Concours de projets à Compesières
pour l'aménagement du site et
la réalisation d'une école et d'autres
bâtiments communaux et paroissiaux

Rapport du jury

Genève 22 mai 1997

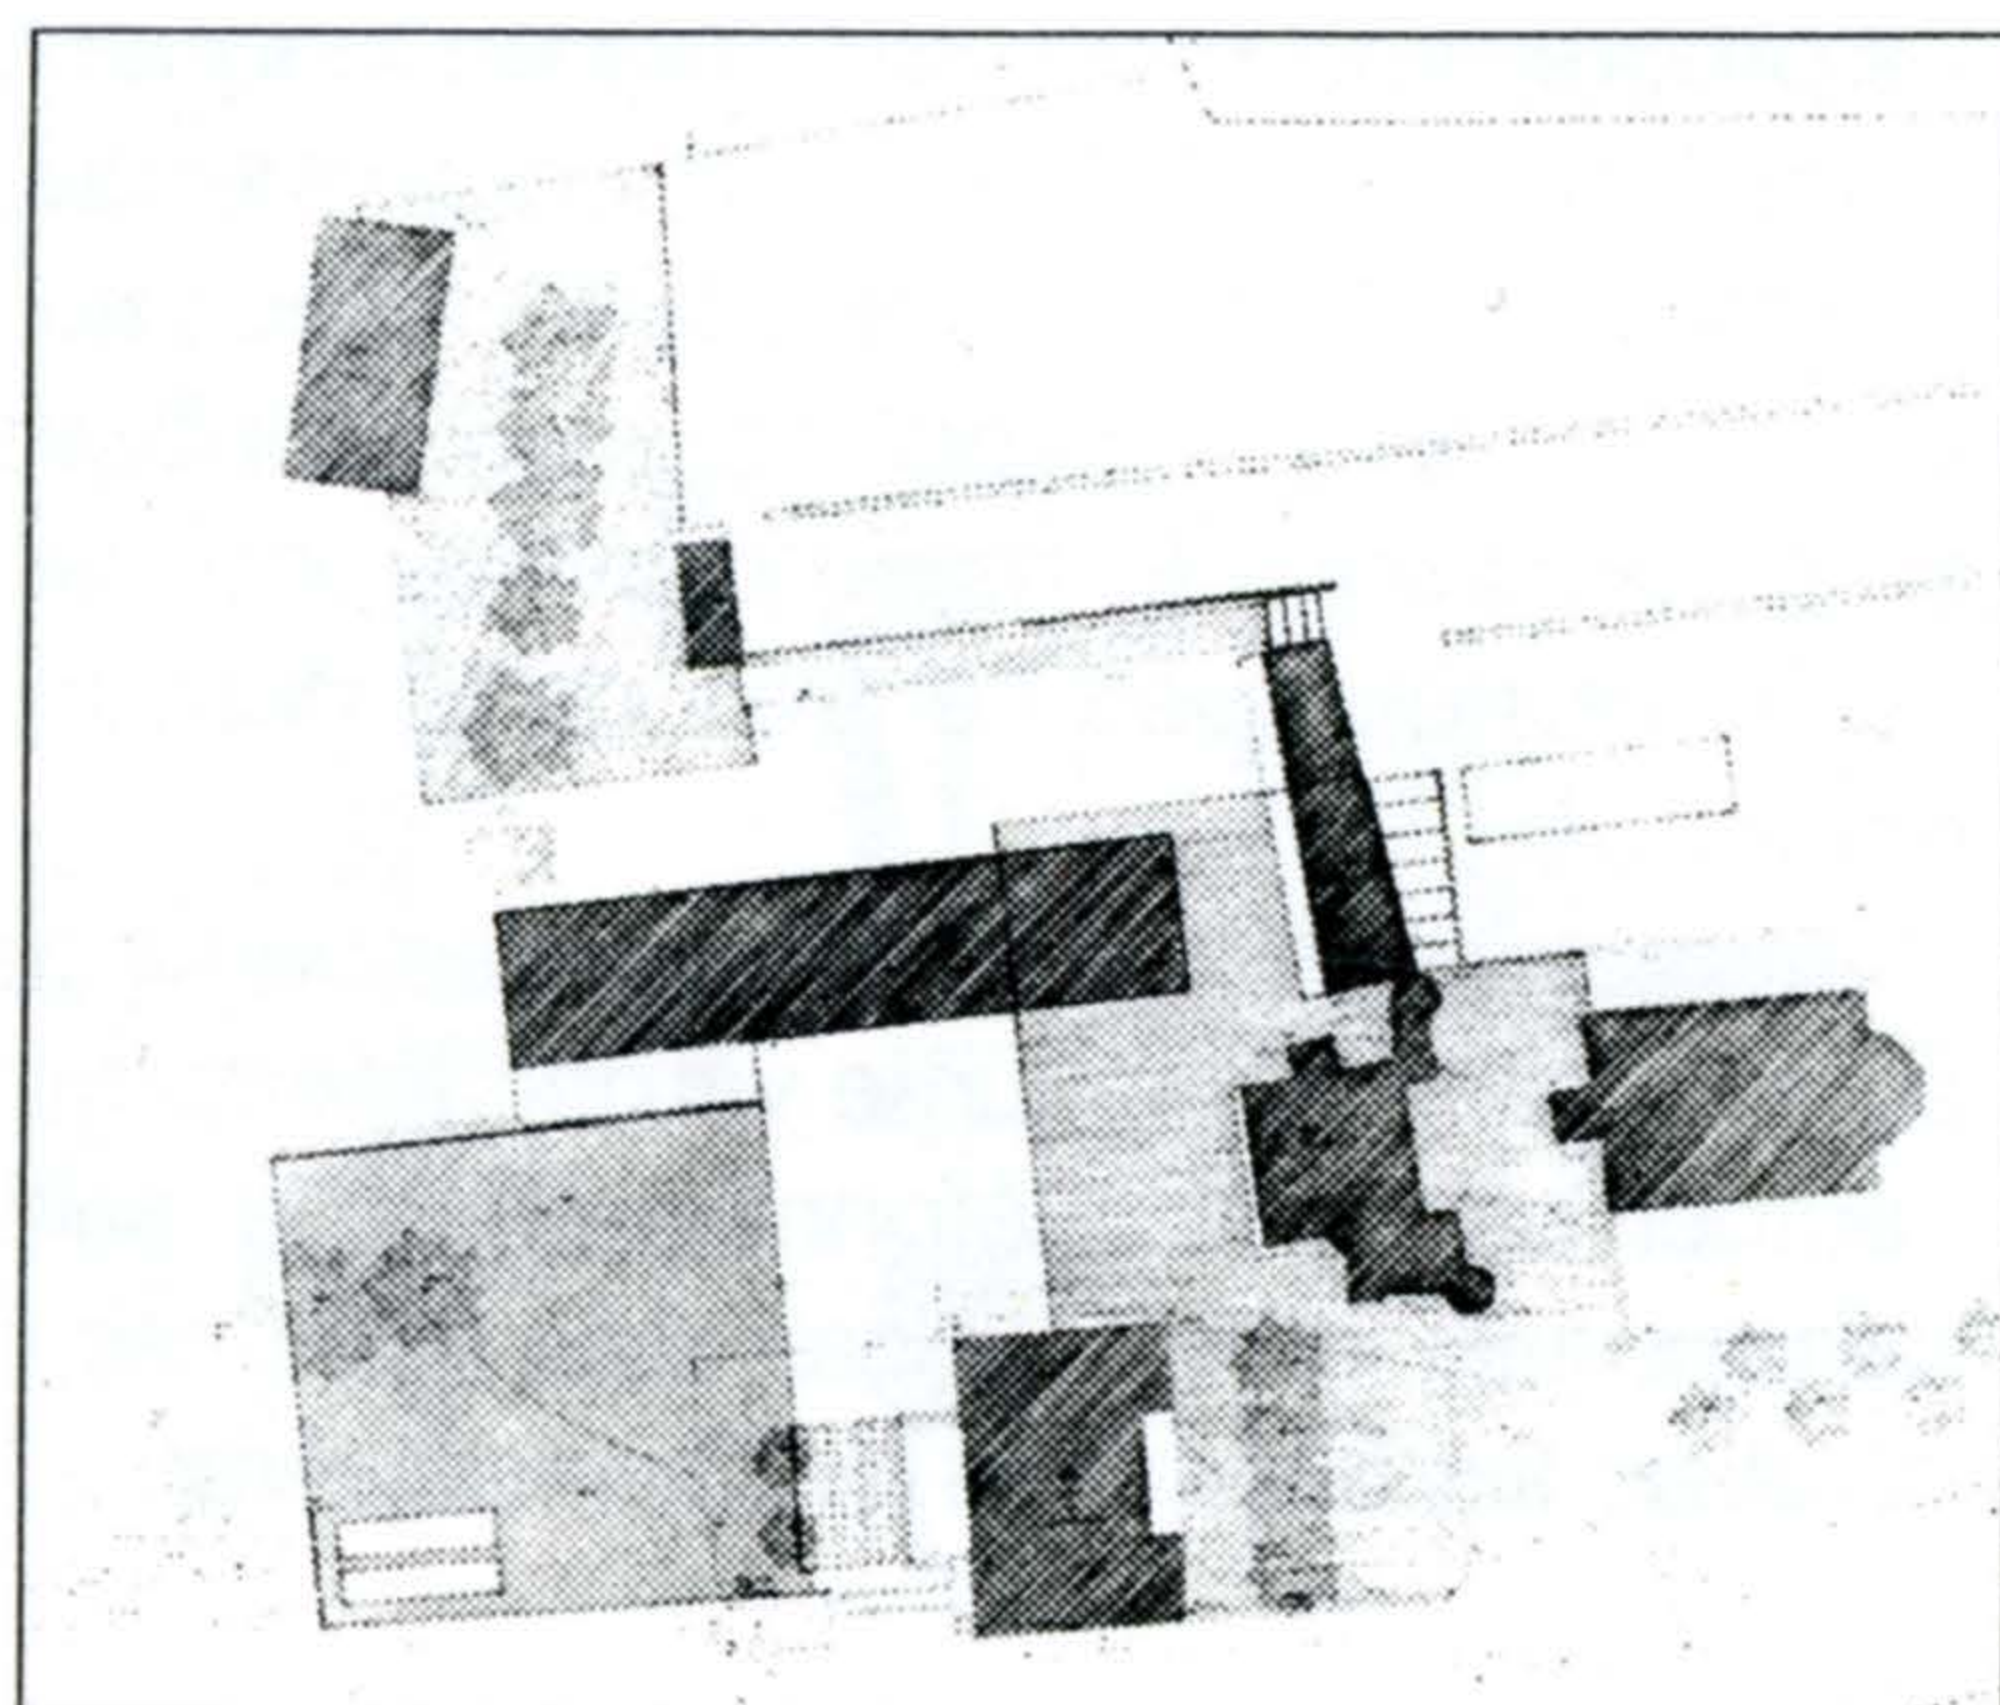
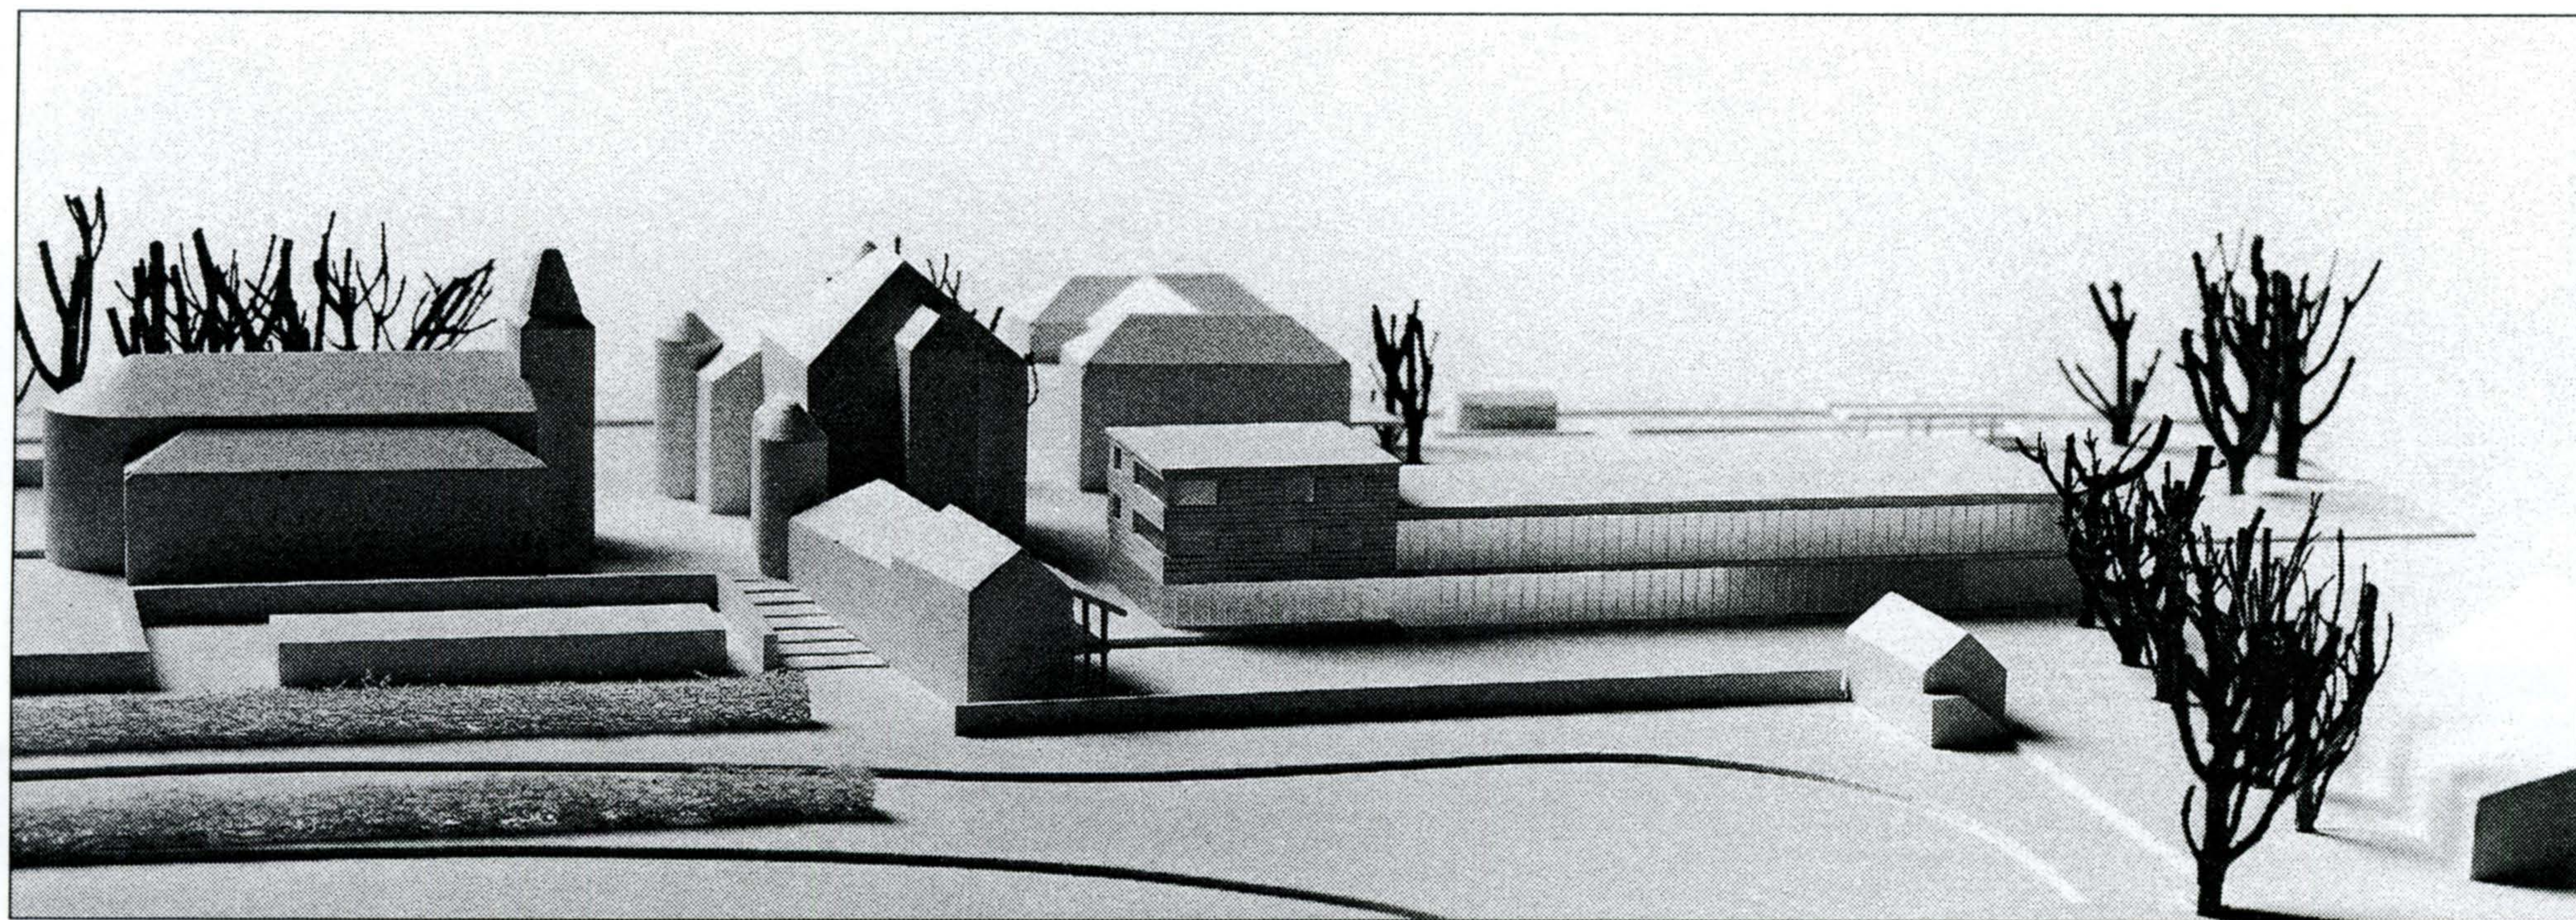
L'implantation et l'importance des parkings au sud du hangar, sur le verger, interrompt l'actuel parcours piétonnier entre la salle communale et le hangar des fêtes, ainsi qu'avec les bâtiments de Compesières.

Le volume du bâtiment proposé, qui regroupe l'école et les locaux communaux, est très important, par rapport à l'ensemble existant et ne fait preuve d'aucune sensibilité quant aux traces historiques. L'implantation et le traitement monolithique ne sont pas adaptés au site.

L'accès à la nouvelle école est mal résolu, possible uniquement par la route de Saconnex d'Arve. La liaison entre les deux écoles est réalisée à travers un préau unique.
